Renault Megane

Alle Fahrzeuge mit neuem Cockpit

Fehlerhafte Tankanzeige

Abb. 2

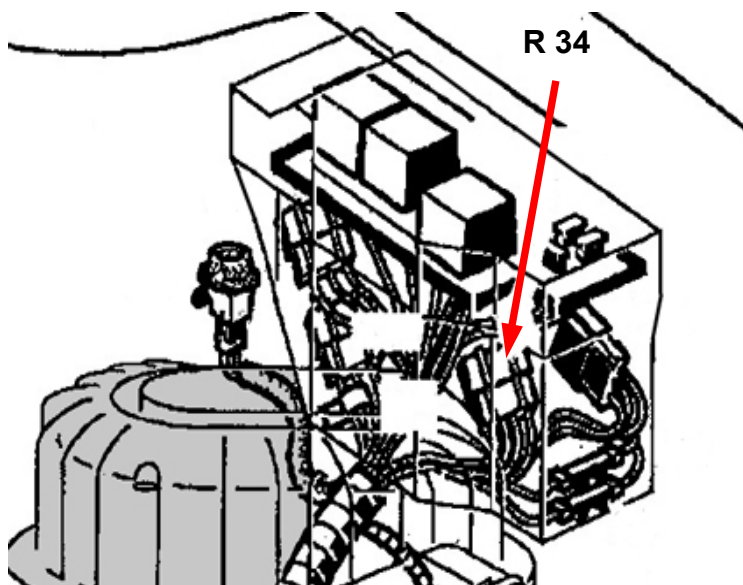
Wird der oben genannte Fehler beanstandet, so könnte eine fehlende Kontaktbrücke die Ursache dafür sein. Dieses äußert sich dadurch, dass die Tankanzeige auf Null stehen bleibt (neues Cockpit, s. Abb. 1). In diesem Fall muss eine Überbrückung am Verbindungsstecker R 34 (s. Abb. 2) zwischen den Pins A8 □ A9 hergestellt werden.

Dieser befindet sich in der Relais- und Sicherungsbox (Auf der Fahrerseite, vorne im Motorraum). Im Schaltplan (s. Abb. 3) sind die genauen Anschlüsse zu sehen. Die Kontaktbrücke ist über den Hersteller zu beziehen.
